Formular de evaluare a condițiilor de accesibilitate a clădirilor publice

Data: **04-07-2025**

Echipa de evaluare: **Universal Acces SRL,**

Categorii	Indicatori	Date colectate
Localitate, raion:	Chisinau (Chisinau)	
Adresa, strada, nr.:	Str. Cornului 3	
Instituția:	Instituția de educație timpurie nr. 157-BESV 1/104	
Tipul instituției:	BESV	
Latitudinea:	47.019829 ,	
Longitudinea:	28.79889

Fig. V.1 Buzunare la coridoare /p.47/

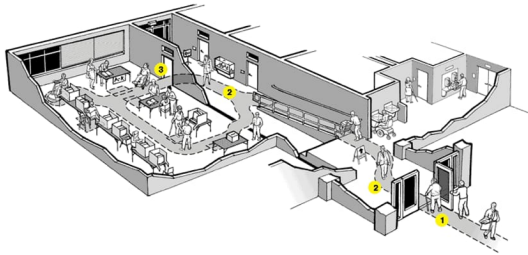
Coridoare:	Da
Lățimea coridorului (în cel mai îngust loc) este peste 150 cm?	Nu
Lățime (dacă este cazul, în cel mai îngust loc):	140 cm , nu există buzunare la coridoare Standard: Lățimea minimă a coridorului ar trebui să fie de cel puțin 150 cm), Dacă coridorul este îngust (până la 180 cm)
Trepte:	Nu
Pardoseala/podeaua în coridor este suprafață accesibilă:	Da
Suprafață alunecoasă:	Nu
Bariere/obstacole:	Nu
Culori contrastante (este o diferență de culoare contrastantă (culori închise / culori deschise) între perete și podea):	Da
Iluminare bună (lumină de zi și lumină artificială) pe hol și pe culoarele principale:	Da

Fig.V.42.a Amenajarea unei cabine WC adaptate - tip A

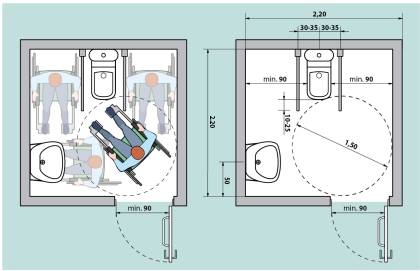
Grup sanitar		
	Grup sanitar în exterior:	Nu
	Grup sanitar în interior:	Da . La Parter
	Există indicatoare pe coridoare și pe ușă, care semnalează grupul sanitar accesibil:	Nu
	Ușa de intrare WC interior, lățime:	55 cm Standard: ușa trebuie să fie de minim 90 cm
	Prag ușă de intrare:	Prag cu înălțimea: 2 cm Standard: maxim 2 cm
	Dimensiuni grup sanitar:	110 cm x 132 cm Standard: minim 160 x 180 cm
	Ușa cabină WC, lățime:	55 cm Standard: ușa trebuie să fie de minim 90 cm
	Ușa cabinei se deschide în :	Exterior Standard: exterior
	Dimensiuni cabină WC:	82 cm x 132 cm Standard: minim 160 x 180 cm
	Prag ușa cabină WC:	Prag cu înălțimea: 2 cm Standard: maxim 2 cm
	Tipul vasului WC:	Pe podea
	Vasul WC are bare de suport:	Nu
	Mecanismul de scurgere a apei este:	Integrat în vasul WC
	Lavoar/chiuvetă:	Da , înălțimea de: 80 cm Standard: h - 85 cm
	Este spațiu liber sub lavoar:	Nu
	Este uscător de mâini:	Da , se află lângă lavoar , la înălțimea de: 133 cm Standard: maxim 100 cm

Întrerupătoarele sunt poziționate la o înălțime de 80 până la 110 cm de la podea:	Nu
	Toaleta este echipată cu sistem/buton de alarmă:	Nu
	În toaletă sau cabine există cuier pentru haine:	Nu
	Culori contrastante:	Nu Standard: este o diferență de culoare contrastantă (culori închise / culori deschise) între perete și podea
	Colacul de WC este de o culoare contrastantă cu vasul de WC:	Nu
	Iluminare bună (lumină de zi și lumină artificială) în WC:	Da
